Skrivelse

För registratur, planärende
Dnr. 2022-04020

**Stockholms Naturskyddsförening slår larm efter granskning:
- mycket allvarlig och irreversibel miljöskada samt anmärkningsvärda brister i
handläggningen innebär att markansvisningen måste avslås för planläggning av del
av fastigheten Farsta 2:1 m.fl., vid Högerudsbacken, Farsta strand.**

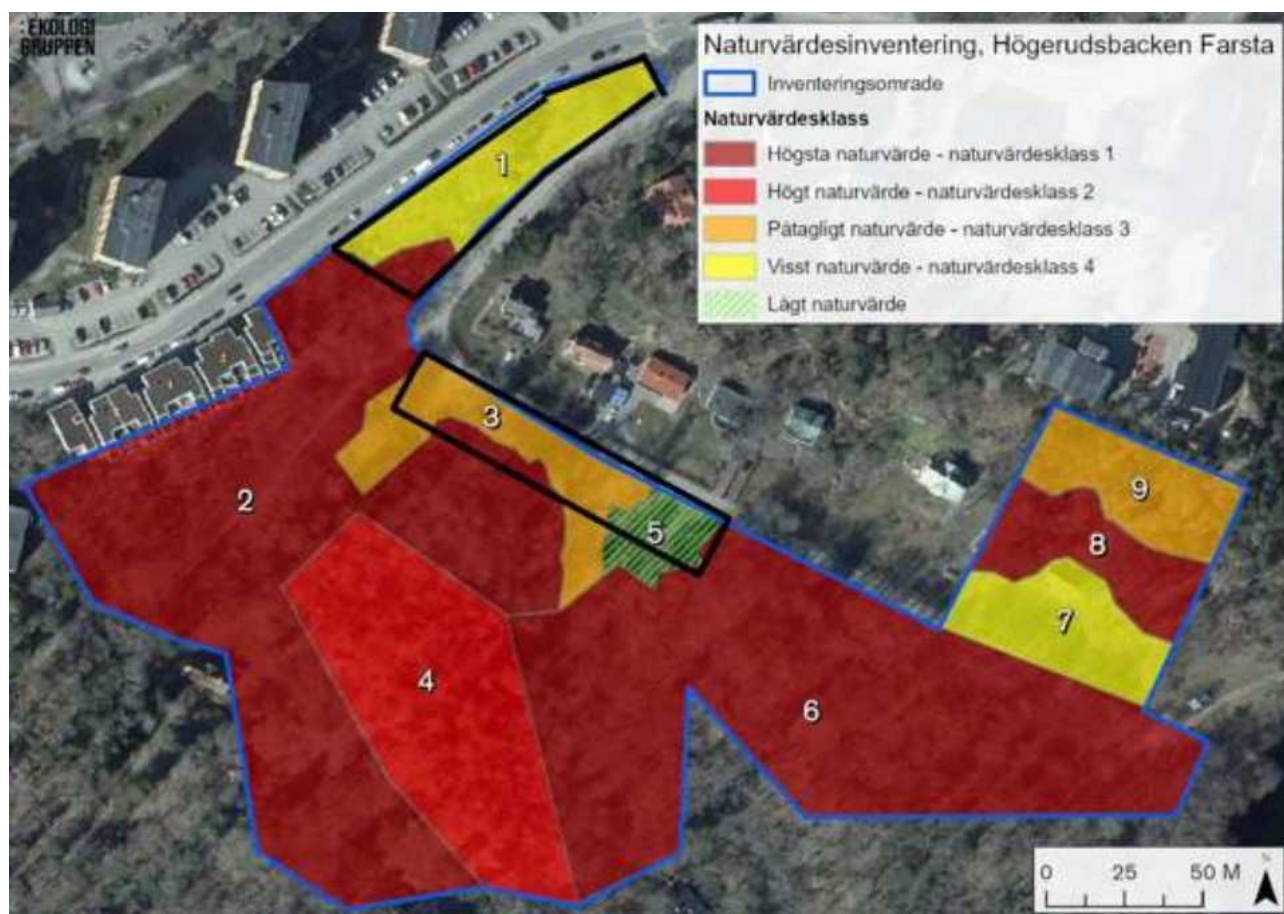
Faktum är att StartPM:et uppvisar ett typexempel på riktigt dålig stadsplanering där väldigt lite nytta tillskapas samtidigt som platsen är så illa vald att planförslaget innebär mycket stora negativa miljöeffekter. Som framgår av startPM:et återfinns utritade byggnader i Farsta strandskogen, dels i mycket sluttande bergsterräng och dels i en skyddsvärd skogsmiljö som övergår i en hävdad ängsmark. Därutöver finns ambitioner om att stöpa om befintlig bebyggelse och befintligt vägnät, vilket innebär ytterligare negativ påverkan inne i Farsta strandskogen. Att bygga nya radhus på naturmark med höga naturvärden utmed Högerudsbacken är särskilt anmärkningsvärt och går på tvärs mot miljöbalkens krav på *hushållning av naturresurser* så som värdefull naturmark. Att radhusen utlovas få en miljöprofil spelar ingen som hels roll i detta fall, förövrigt råder det inte brist på småhusbebyggelse i Farsta eller Farsta strand.

Både Miljöförvaltningen och Stadsmuseet har under hösten 2022 inkommit med riktigt allvarlig kritik mot den plan-skiss som har utformats av Stadsbyggnadskontoret. Miljöförvaltningen och Stadsmuseet har var för sig kommit till slutsatsen att det omfattande exploateringsförslaget bedöms innebära *betydande miljöpåverkan*, något som sker mycket sällan gällande byggplaner. Miljöförvaltningens granskning underkänner planförslaget på punkt efter punkt, vilket framträder i Miljöförvaltningens underlag för bedömning av betydande miljöpåverkan (sid. 16):
